## 改善箇所説明図

制動装置（トレーラーエアホース）

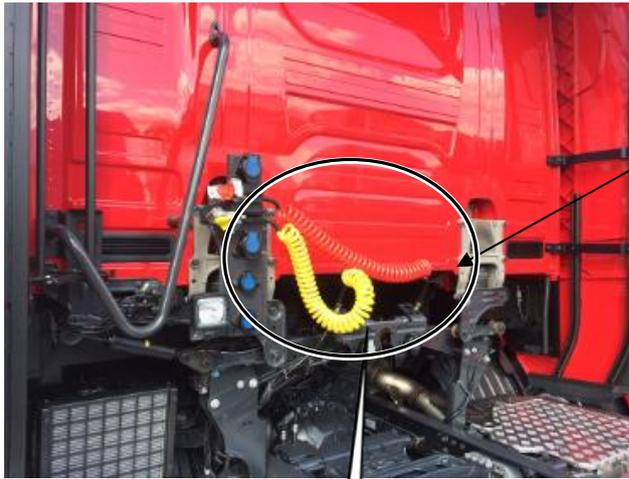
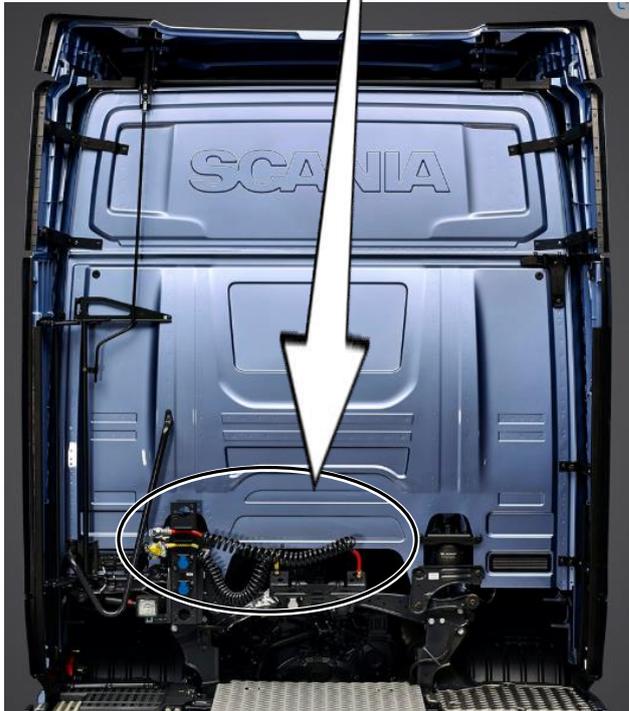
トレーラーとの連結時に使用するトレーラーエアホースにおいて、製造工程が不適切なため、強度が不足しているものがある。そのため、走行振動等によりサービス回路（黄色ホース）が破損することにより警告灯が点灯し、トレーラー側にエアの供給がされず、トレーラーの制動力が全くなくなるおそれがある。また、走行振動等によりエマージェンシー回路（赤色ホース）が破損することにより、トレーラー側にエアの供給がされず、トレーラーにブレーキがかかり、そのまま使用を続けると、最悪の場合、火災に至るおそれがある。

全車両、トレーラーエアホースを良品に交換する。
